Reden van wijziging bestaande vergunning 732721  
Het verlengen van de duikers maakt het mogelijk de  
naastgelegen percelen efficiënter te gebruiken waarvoor ze  
bestemd zijn. wijz.28-10

gewijzigde Nieuwe situatie d.d.28-10-2024

Klein Zilver

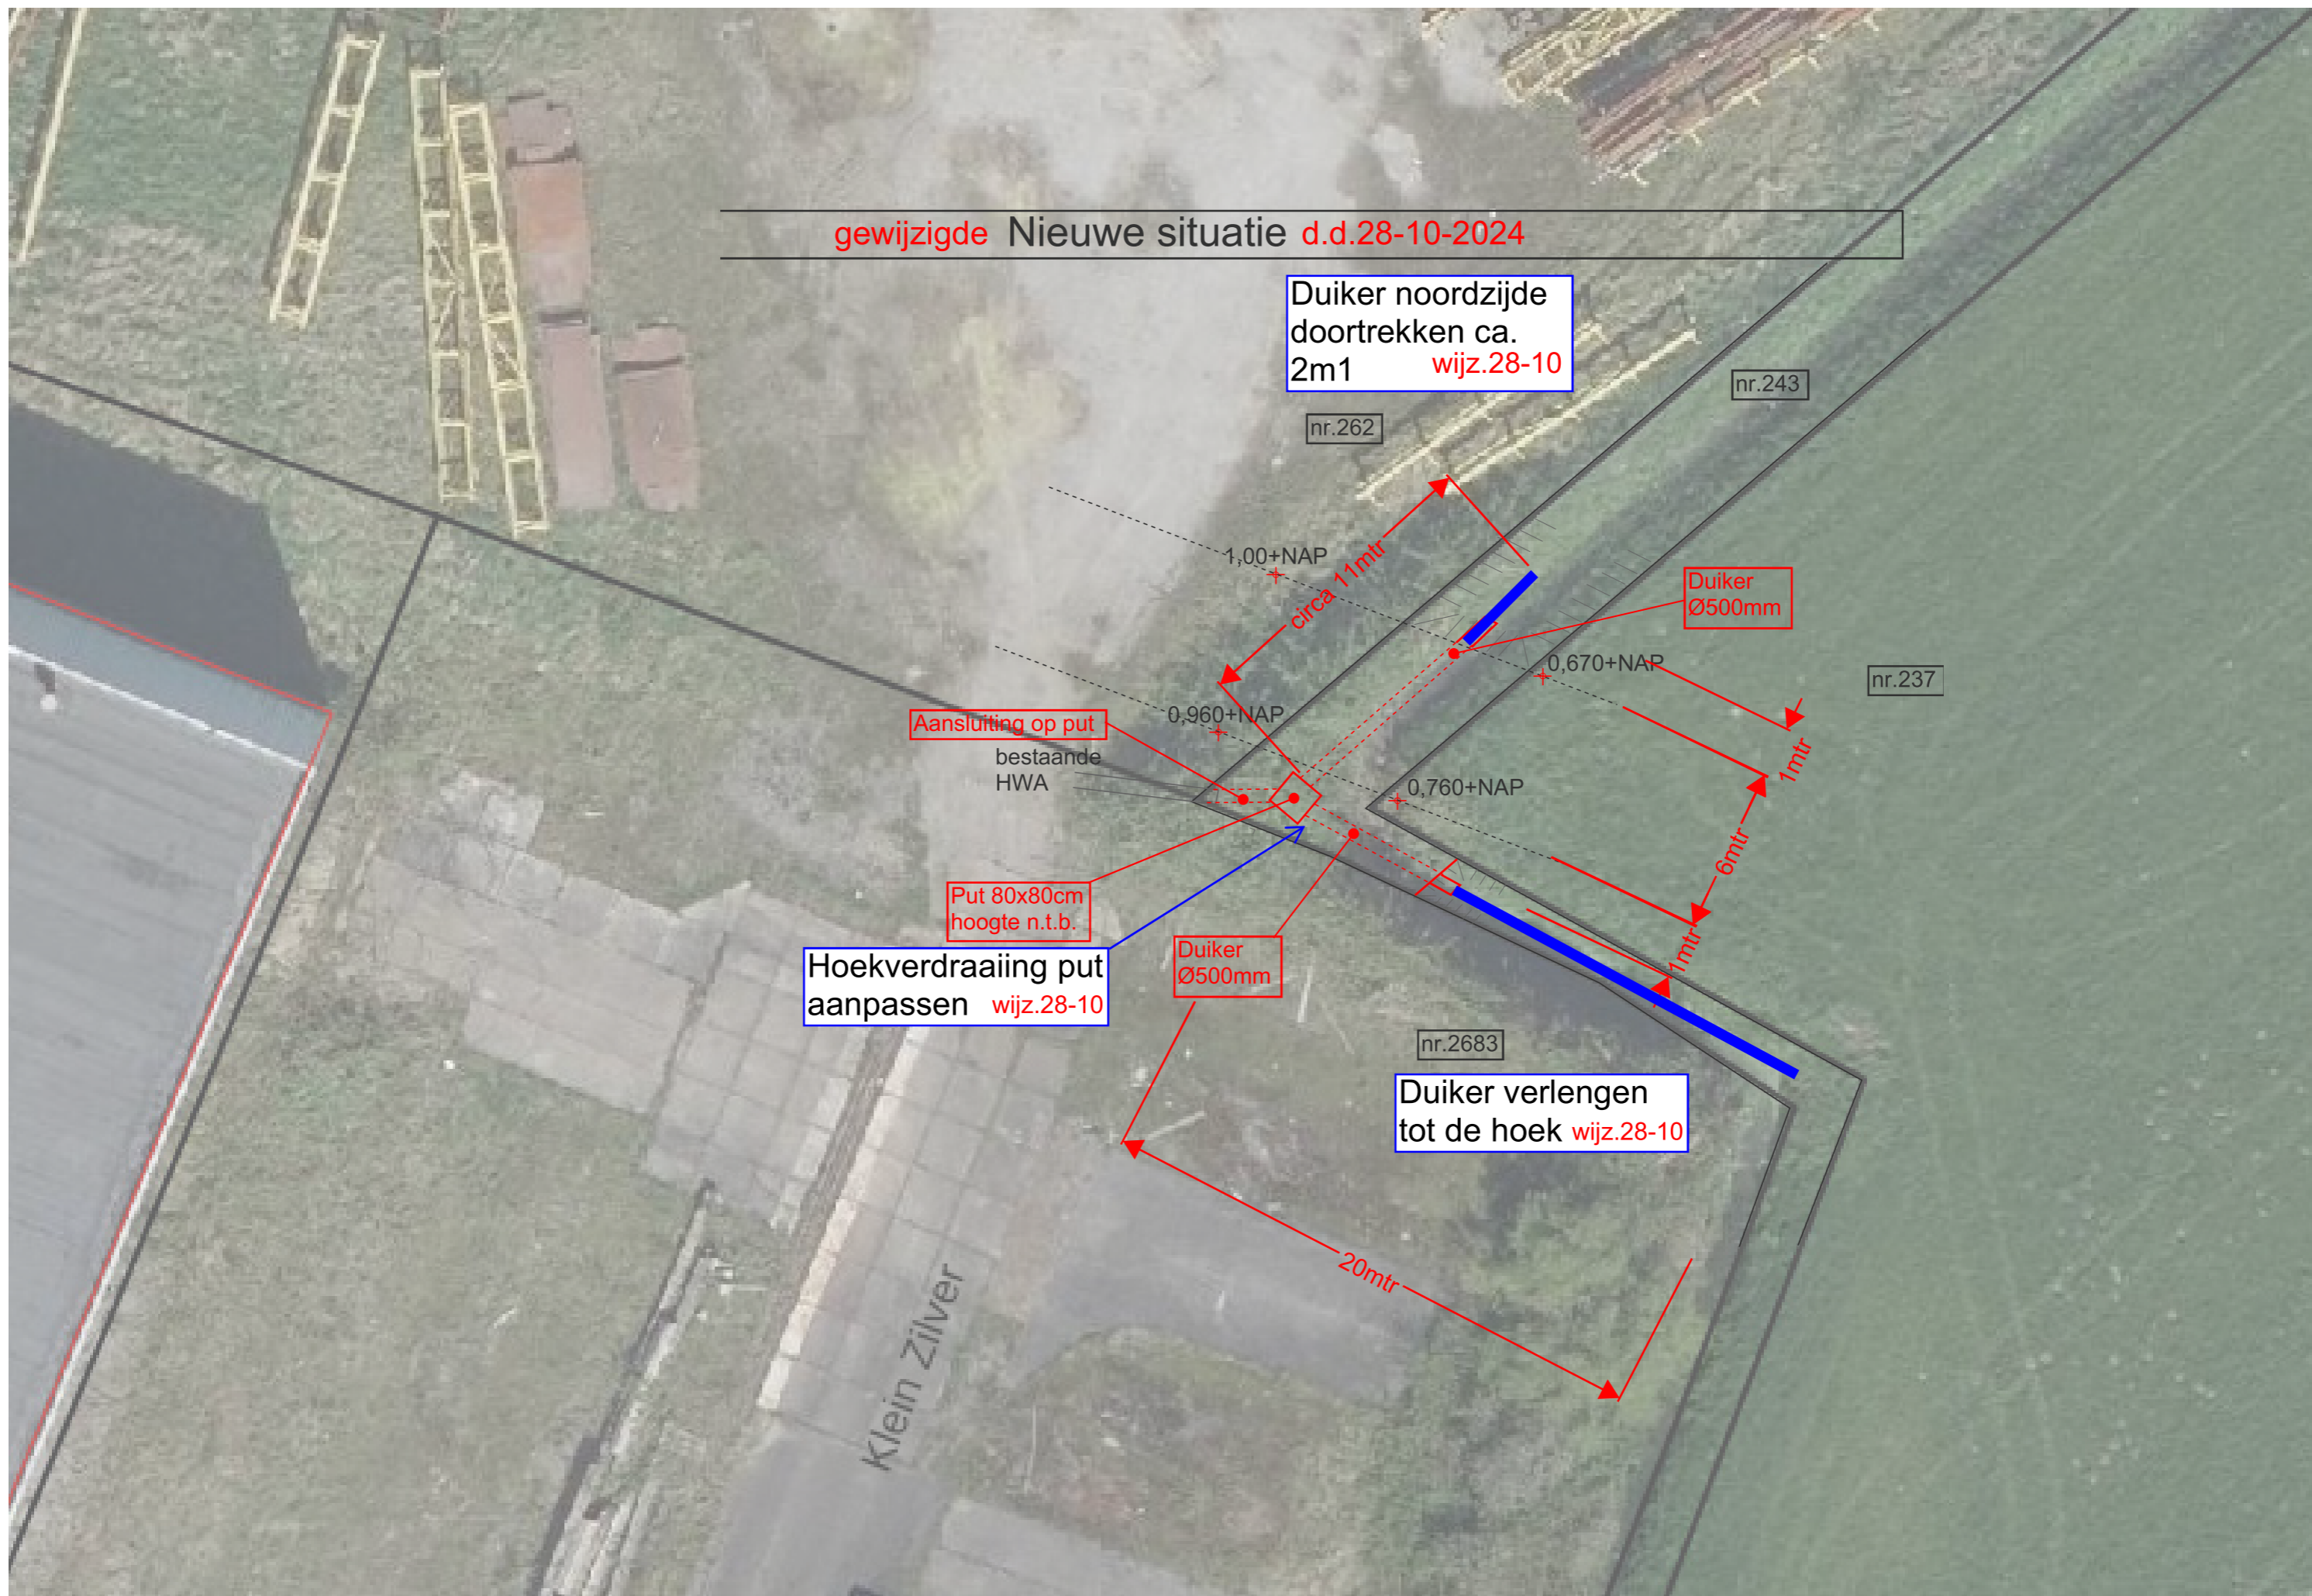
Duiker noordzijde doortrekken ca. 2m1 wijz.28-10

Hoekverdraaiing put aanpassen wijz.28-10

Duiker verlengen tot de hoek wijz.28-10
